|  | <b>Studio Associato</b><br><b>Environmental Service &amp; Consulting</b> | <b>IDENTIFICAZIONE</b><br><br>Doc: 10/2012 |

**Comune Montecatini V.d.C.**  
**Modifica al PCCA**  
**Inserimento Nuovi Aerogeneratori**

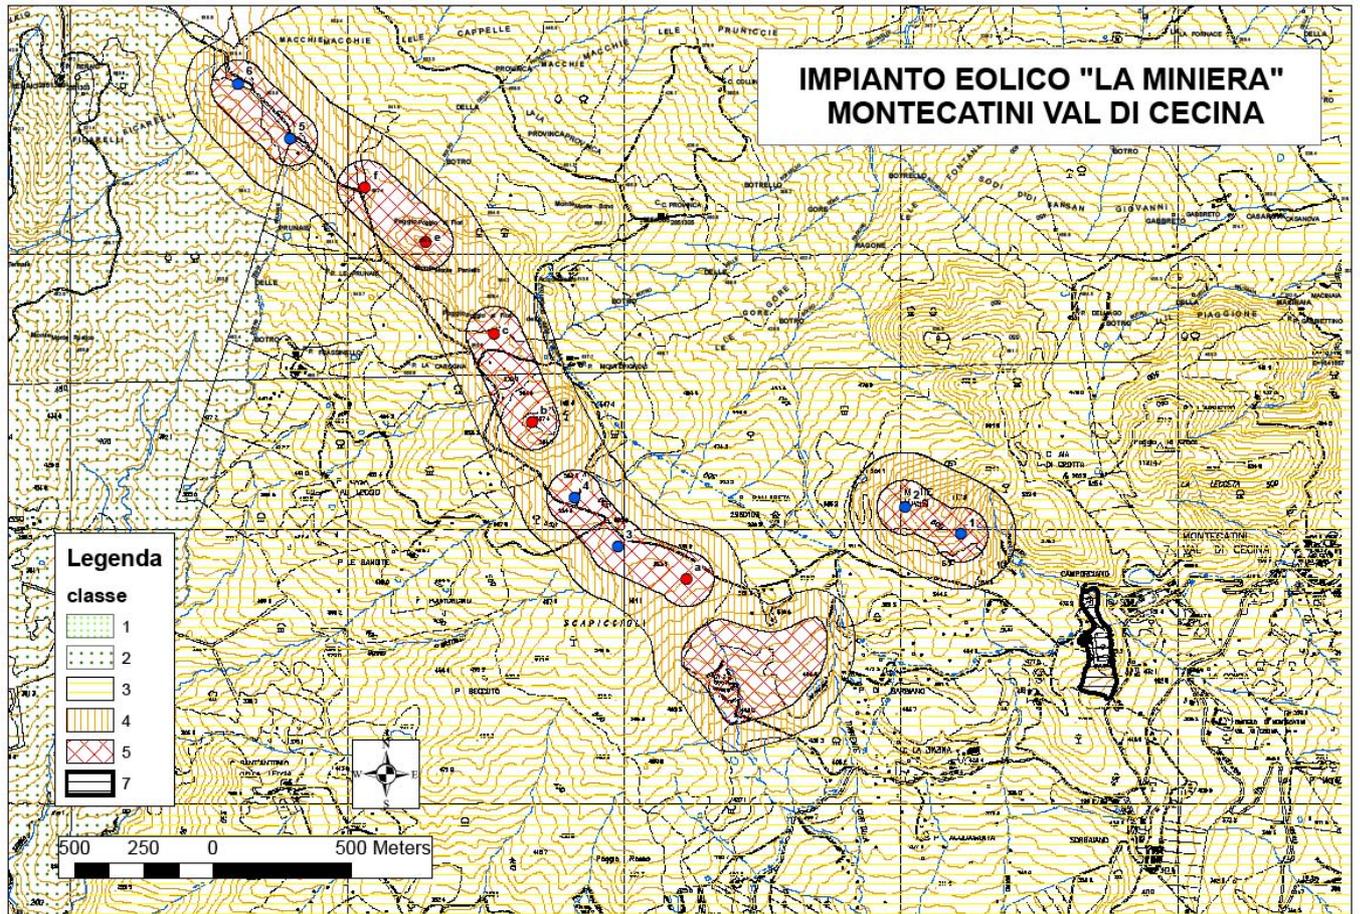
I nuovi generatori sono stati inseriti in classe V con un raggio di rispetto di 100 metri, tale scelta è in linea con la precedente classificazione del campo eolico .E' stata prevista una ulteriore fascia di interposizione( classe IV ) tra la classe V e la III, quest'ultima tipica del territorio in cui tali apparecchiature sono inserite.

La cartografia della zona con tutti gli aerogeneratori e la nuova classificazione è riportata in allegato.
